DETERMINAZIONE DEL DIRIGENTE SEZIONE AUTORIZZAZIONI AMBIENTALI 28 agosto 2025, n. 370

AU327_076 - Procedimento di Autorizzazione Unica per la costruzione e l'esercizio con approvazione del progetto, accertamento della conformità urbanistica e apposizione del vincolo preordinato all'esproprio ai sensi di DPR n. 327/2001 (ex artt. 52-quater e 52-sexies), DL 239/2003 conv. in L. n. 290 del 27/10/2003, art. 1 sexies, c. 5, DGR n. 2006 del 13/09/2011 e DGR n. 1446 dell'08/07/2014.

Metanodotto denominato "METANODOTTO RIFACIMENTO RETE DI LUCERA E OPERE CONNESSE" e relativa autorizzazione alla dismissione e rimozione dei tratti di metanodotti esistenti e degli impianti associati" nel Comune di Lucera (FG)

Proponente: SNAM RETE GAS S.p.A., con sede legale in S. Donato Milanese (Mi), Piazza S. Barbara, 7

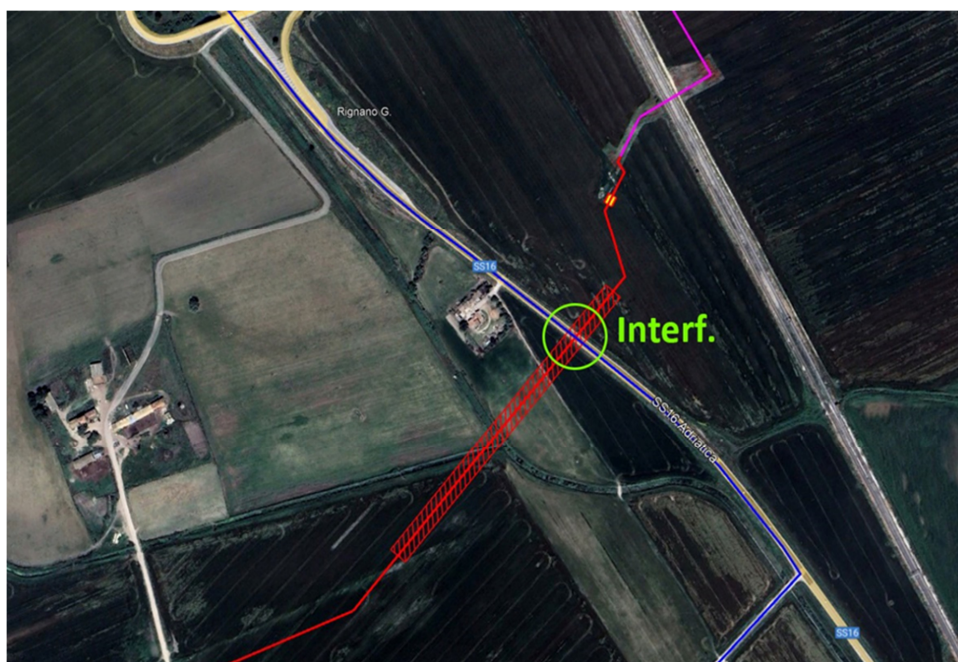
In relazione al suddetto progetto di parco eolico, dalla documentazione analizzata riguardante il procedimento AU327_076, si evince la presa d'atto della presenza del cavidotto del progetto di parco eolico "Florio", proposto dalla scrivente Società "NVA S.r.l.", da parte della Società proponente il metanodotto di cui in oggetto, con il quale si rileva un'interferenza.

Nello specifico, all'interno dell'elaborato "Planimetria catastale con VPE ed aree ad occupazione temporanea" al codice "NQR21032-PG-VPE2000-75E-35510_r0C" è stato rappresentato il cavidotto AT del progetto "Florio", definito come di seguito specificato:

Segue illustrazione planimetrica esplicativa su ortofoto dell'interferenza fra le due iniziative: con linea rossa è rappresentato il metanodotto in progetto, invece, il cavidotto del progetto "Florio" è rappresentato con una linea blu, mentre l'interferenza riscontrata è segnalata con una circonferenza di colore verde.
